Urgent : Information de sécurité **Mise à jour de l'information de sécurité d'Octobre 2016 :** **Information importante concernant le chargeur Medtronic 37751** (Inclus dans les kits modèles 37754, 97754, et 37651)

Mars 2019

Référence Medtronic : FA735 Phase II

Figure 1

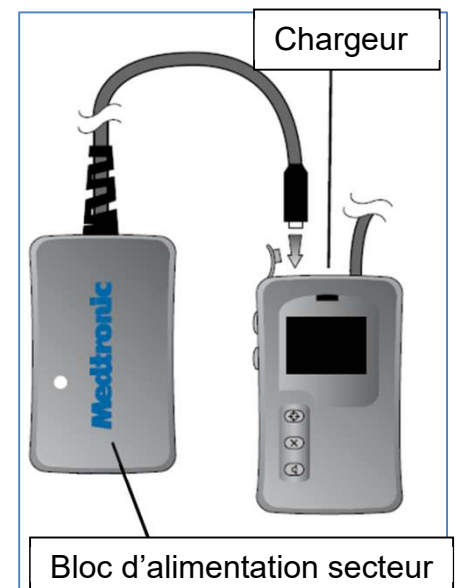
- Pour les produits fabriqués avant le changement de conception (Numéros de série commençant par un « 4 » [par exemple, « NKA4 » ou « NKU4 »]) :
 - Pour éviter cet état d'absence de réponse du chargeur, celui-ci doit être branché au bloc d'alimentation secteur avant de commencer une session de recharge du neurostimulateur, en alignant les triangles blancs, et le chargeur doit rester connecté au bloc d'alimentation secteur jusqu'à ce que la session de recharge soit terminée (voir Figure 1). Remarque : le bloc d'alimentation secteur n'a pas besoin d'être branché à une prise électrique si le chargeur est lui-même déjà chargé.

- Si le chargeur n'est pas connecté au bloc d'alimentation secteur tout au long de la session de recharge du neurostimulateur, une anomalie avec absence de réponse du chargeur peut survenir. Remarque : ce problème peut survenir à nouveau après la réinitialisation si ces instructions de recharge ne sont pas suivies.
